PROJEKT ZAGOSPODAROWANIA TERENU
BUDYNKÓW MIESZKALNYCH
WIELORODZINNYCH Z HALAMI GARAZOWYMI
Kalisz, ul. Wrocławska 8-10
SKALA 1:500

ZMIANY NIEISTOTNE ZOSTANĄ UJĘTE W DOKUMENTACJI ODBIOROWEJ PRZY ZAKOŃCZENIU BUDOWY		PROJEKT ZAGOSPODAROWANIA TERENU	
		OBIEKT	KTM CONSULTING TADEUSZ MAZEK 62-800 Kalisz
		INWESTOR	BUDOWA PIĘCIU BUDYNKÓW MIESZKALNYCH WIELORODZINNYCH WRAZ Z TOWARZYSZĄCĄ INFRASTRUKTURĄ TECHNICZNĄ (ETAP I-IV)
		ADRES	62-800 Kalisz, ul. Wrocławska 8-10
		INWESTYCYJA	działki nr 32/5, 32/6, 33
		STADIUM	projekt zagospodarowania t. arch.
		OPRACOWAŁ	mgr inż. arch. Michał Wypych
		DATA	V.2025 SKALA: 1:500
		NR KYS	1

Wprowadzone zmiany w projekcie zagospodarowania terenu

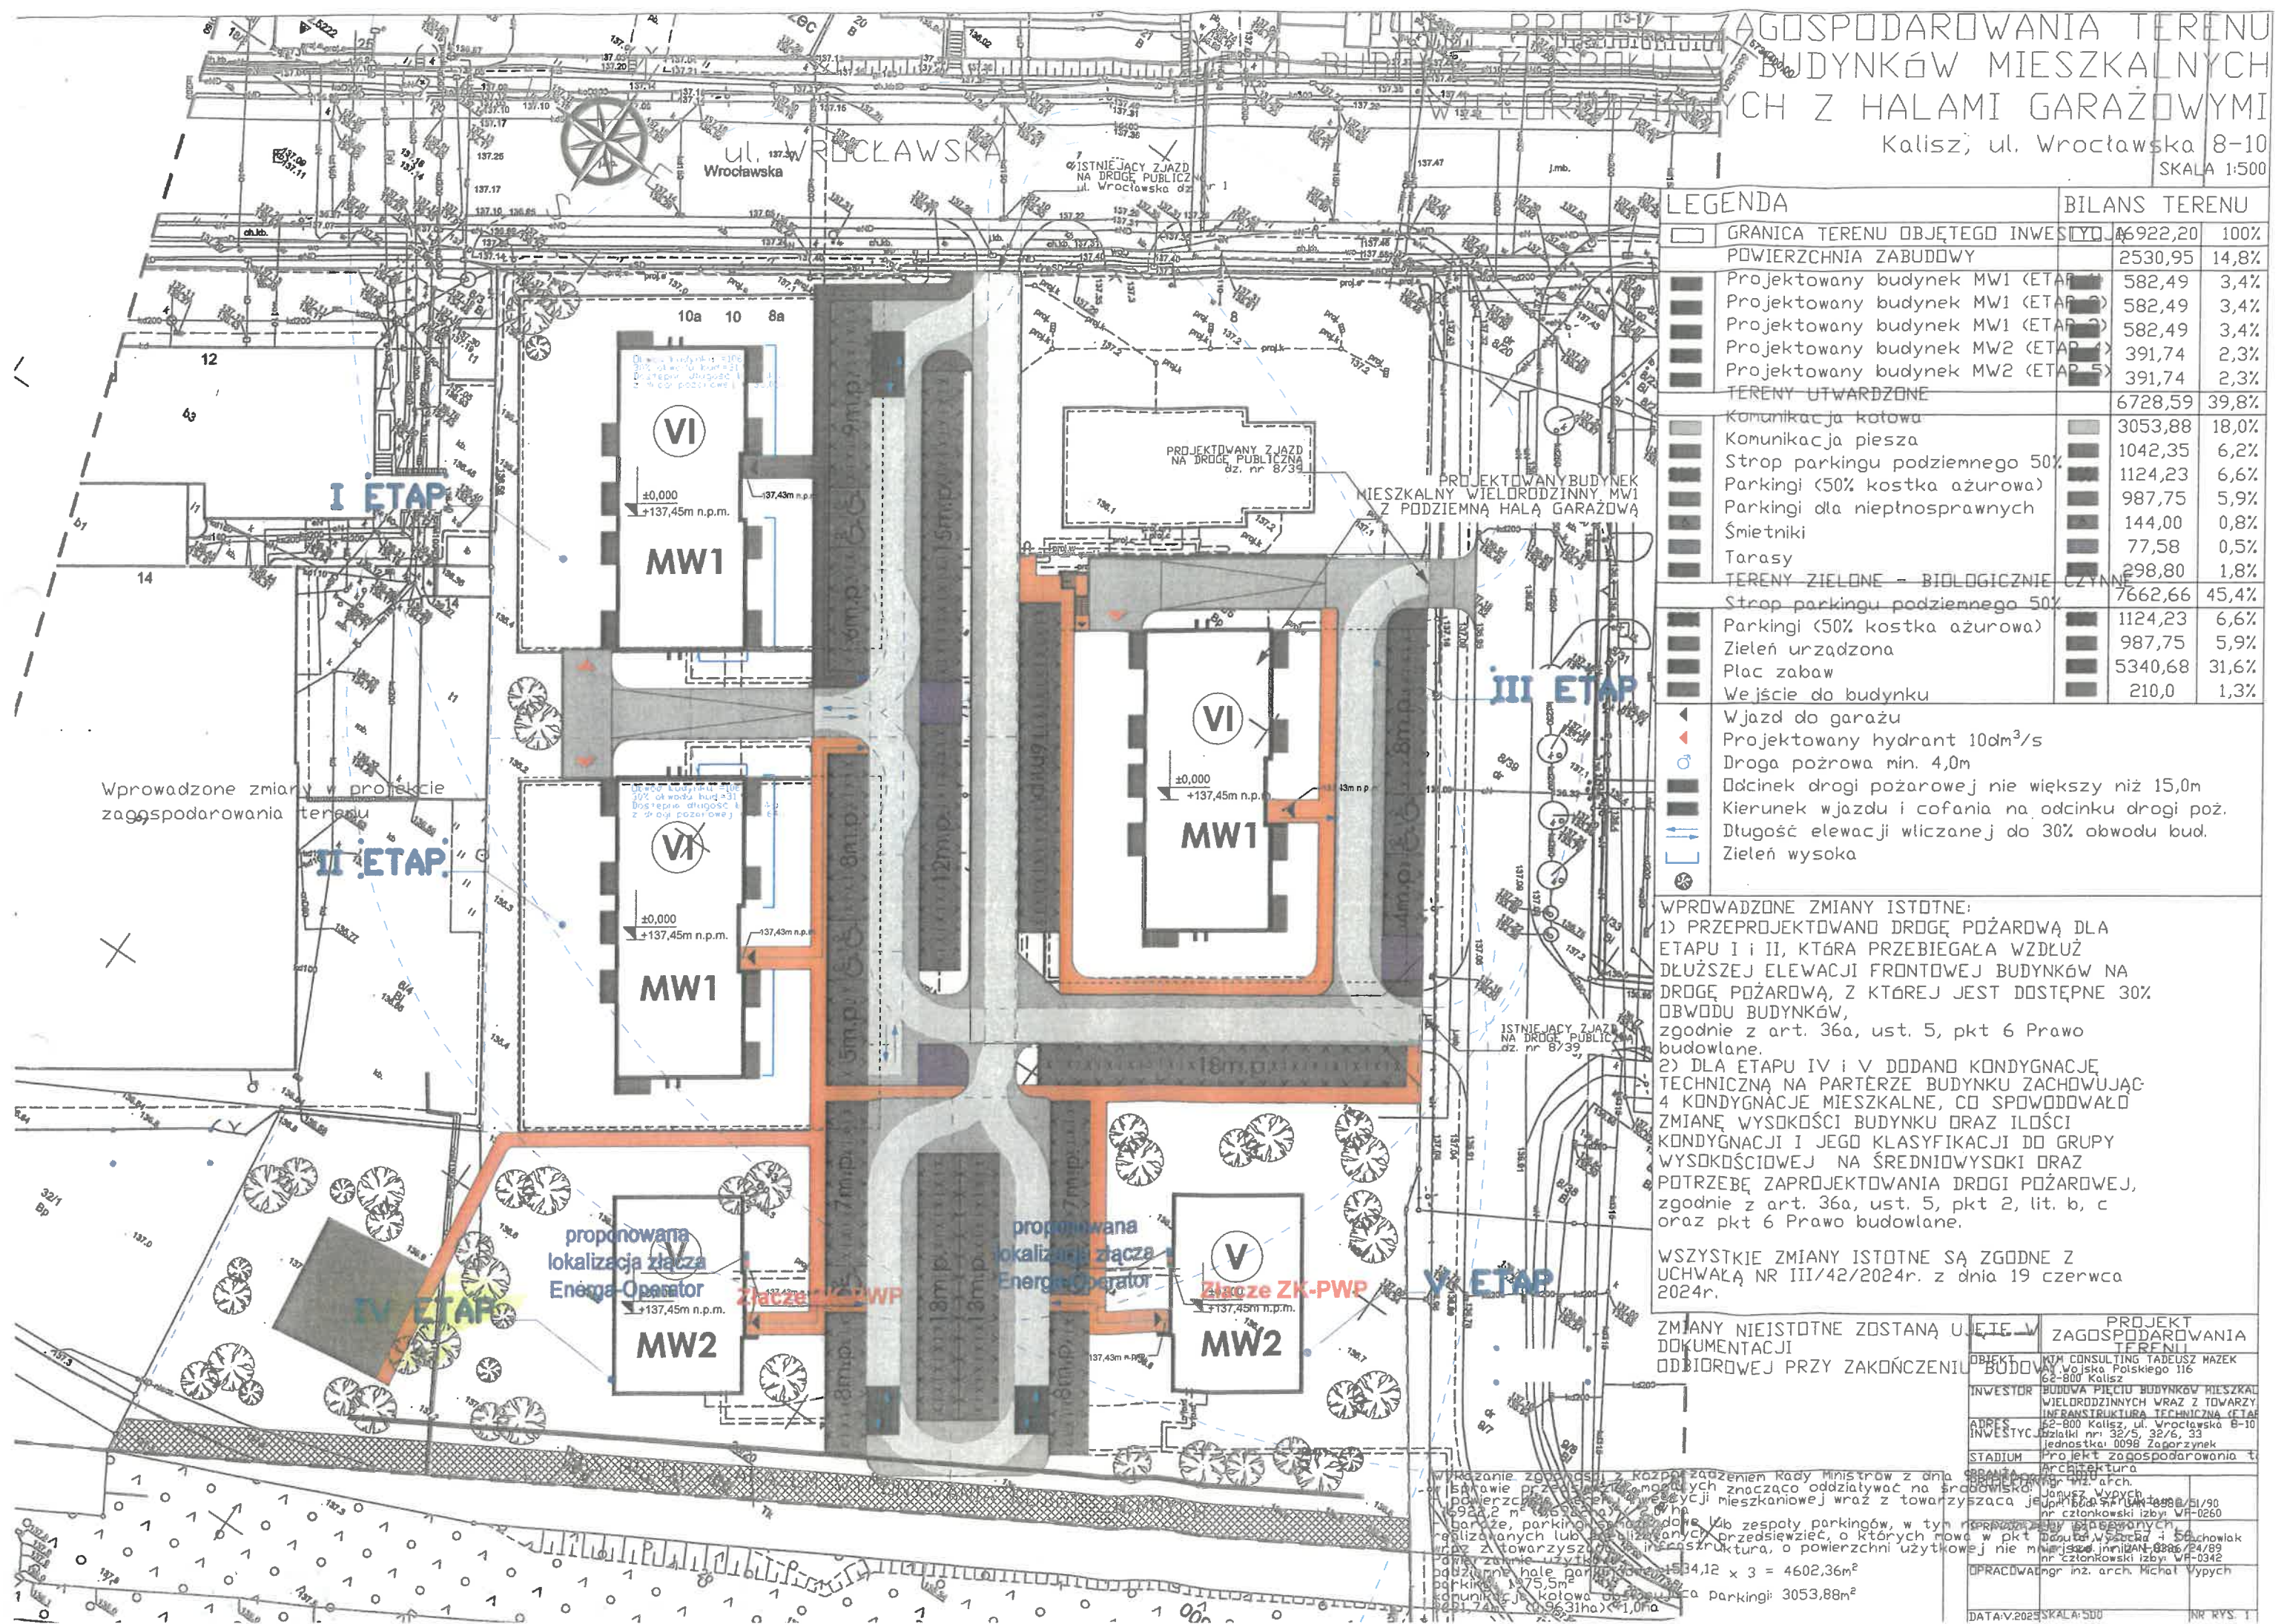
WPROWADZONE ZMIANY ISTOTNE:
1) PRZEPROJEKTOWANO DROGĘ POŻAROWĄ DLA ETAPU I i II, KTÓRA PRZEBIEGAŁA WZDŁUŻ DŁUŻSZEJ ELEWACJI FRONTOWYCH BUDYNKÓW NA DROGĘ POŻAROWĄ, Z KTÓREJ JEST DOSTĘPNE 30% OBWODU BUDYNKÓW, zgodnie z art. 36a, ust. 5, pkt 6 Prawo budowlane.
2) DLA ETAPU IV i V DODANO KONDYGNACJE TECHNICZNĄ NA PARTERZE BUDYNKU ZACHOWUJĄC 4 KONDYGNACJE MIESZKALNE, CO SPOWODOWAŁO ZMIANĘ WYSOKOŚCI BUDYNKU ORAZ ILOŚCI KONDYGNACJI I JEGO KLASYFIKACJI DO GRUPY WYSOKOŚCIOWEJ NA ŚREDNIOWYSOKI ORAZ POTRZEBĘ ZAPROJEKTOWANIA DROGI POŻAROWEJ, zgodnie z art. 36a, ust. 5, pkt 2, lit. b, c oraz pkt 6 Prawo budowlane.

WSZYSTKIE ZMIANY ISTOTNE SĄ ZGODNE Z UCHWAŁĄ NR III/42/2024r. z dnia 19 czerwca 2024r.
